Stellungnahme zum Rhesi-Planungsstand vom November 2015

Dr. Christian Meienberger
Geschäftsführer
Pro Natura St. Gallen-Appenzell

Dr. Urs Leugger
Zentralsekretär
Pro Natura –
Schweizerischer Bund für Naturschutz

Abbildung: Breite des dynamischen Gewässerraums in Funktion der Geschiebefracht sowie dem Auftreten von Hochwasserereignissen in der Projektstrecke. Geschiebeführung 100% entspricht derjenigen im Ist-Zustand nach der Illmündung (siehe [8, Bild 11]).

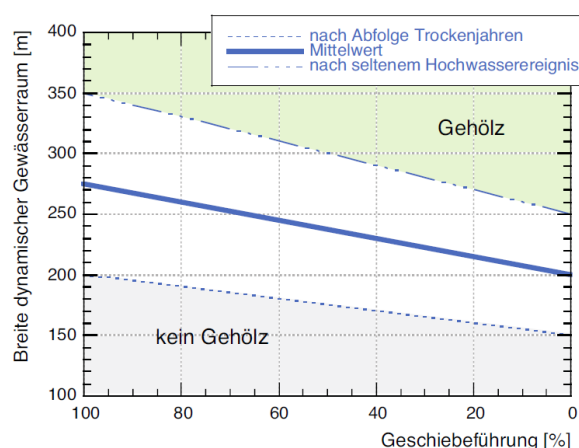
Die dynamische Gewässerbreite hat die Flussbau AG im morphologischen Gutachten unter Berücksichtigung der Vorbelastungen (Kiesentnahmen, veränderte Hochwasserdynamik infolge Stauhaltung) für die gesamte Strecke definiert [8, Bild 11]. Wird gemäss Abbildung die Sohle stärker aufgeweitet als die strich-punktierte Linie, so kann ausserhalb von einem gesicherten Aufkommen von Auenwald (auch Hartholzau) ausgegangen werden. Ohne Eingriffe kann davon ausgegangen werden, dass die dynamische Gewässerbreite *durchschnittlich* eine Breite entsprechend der dicken Linie aufweist und ausserhalb davon mehrjährige Pioniervegetation aufkommt.
